Sitzung des Ausschusses für Grün, Naturschutz und Sport am 4. Juli 2023

TOP Ö5: Wiederherstellung und Grundsanierung des Parkplatzes des Wildparkgeheges im Klövensteen am Sandmoorweg sowie Verlagerung des vorhandenen Spielplatzes am Sandmoorweg und **Neuanlage als naturnaher Waldspielplatz** innerhalb des Wildgeheges in Hamburg Rissen - Beschlussempfehlung des Amtes

Unser Alternativvorschlag zur Parkplatzplanung

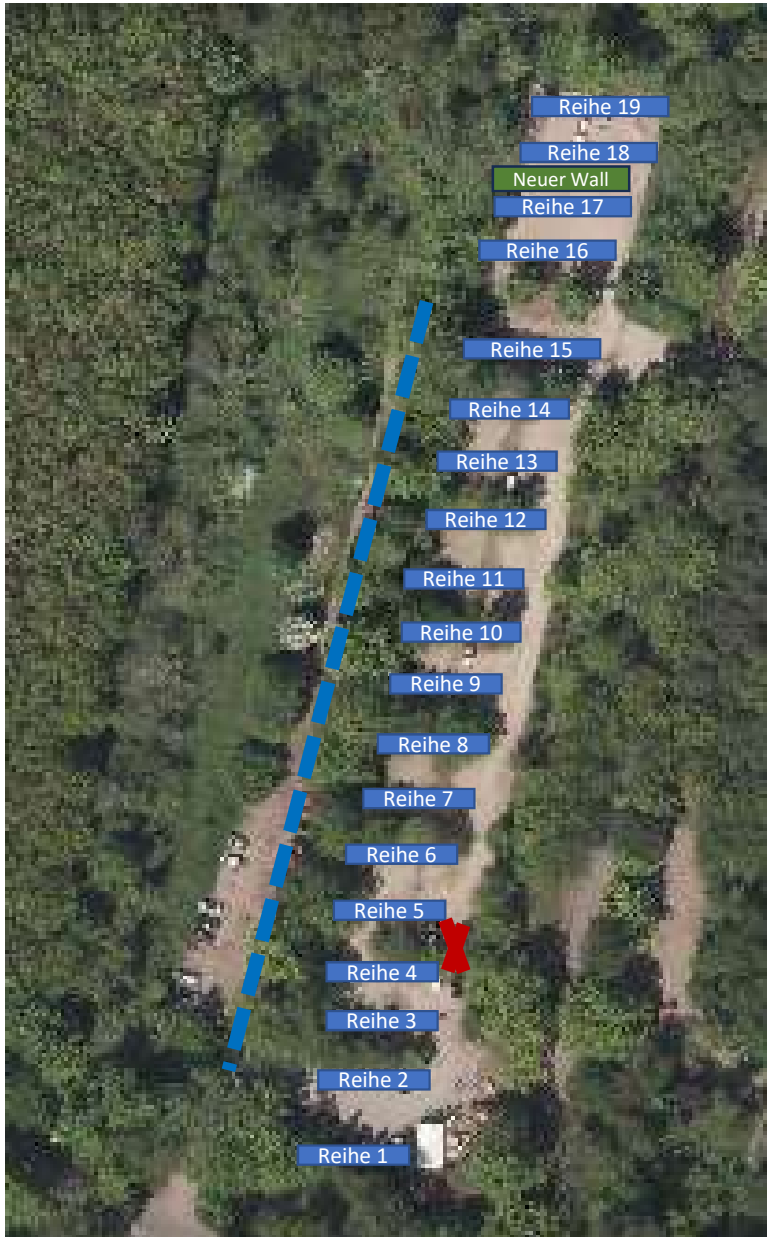
Wir schlagen vor, die vorhandenen östlichen und nordöstlichen Parkflächen beizubehalten, die Stellplätze zu optimieren und die Verkehrsführung zu ändern (siehe auch beiliegende Zeichnung). Es würden sich ohne Flächenvergrößerung und Versiegelung 152 Stellplätze schaffen lassen. Diese Lösung dürfte aufgrund der geringeren Baumaßnahmen darüber hinaus aus kostengünstiger umzusetzen sein.

- Lediglich der südlichste Wall wird durchbrochen (2 Baumfällungen) und nach Osten verlängert (Pflanzungen).
- Im nordöstlichen Bereich wird ein weiterer Wall gesetzt (Pflanzungen), so dass dort 32 Stellplätze entstehen.
- Bei der Waldschänke wird, wie bisher, in 2 Parkreihen geparkt.
- Die Einfahrt erfolgt über den Wespenstieg, rechts in die erste Parkbucht und dann in Richtung Norden.
- Für die Ausfahrt wird auf der westlichen Wallseite ein Streifen befestigt, auf dem die Autos in Richtung Wespenstieg fahren können.
- Der Parkplatz wird beschildert.
- Es werden ca. 100 Fahrradstellplätze, wie im Zukunftskonzept festgelegt, vor dem Eingang des Wildgeheges, auf dem ehemaligen Spielplatz, errichtet.

- Die westliche Fläche wird behutsam, vorzugsweise im Randbereich, renaturiert und naturschutzfachlich aufgewertet.
- Der Reitweg entfällt.
- Die Lagerfläche wird aufgegeben und renaturiert.
- Die Neophyten an der nordöstlichen Fläche werden großflächig entnommen. Dort werden Bäume gepflanzt.
- Die neue Ausfahrt wird mit Baumstämmen gegen Wildparken abgegrenzt. Um die vorhandenen Bäume zu ergänzen, können dort weitere Baumpflanzungen ausgeführt werden.

19 Reihen mit 8 Stellplätzen
= 152 gesamt

Verkehrsführung: blaue Pfeile

Ausfahrt: blau gestrichelte Linie

Fällungen: nur zwei Bäume

Baumpflanzungen: grüne Punkte

Walldurchbrüche nur 1 statt 7
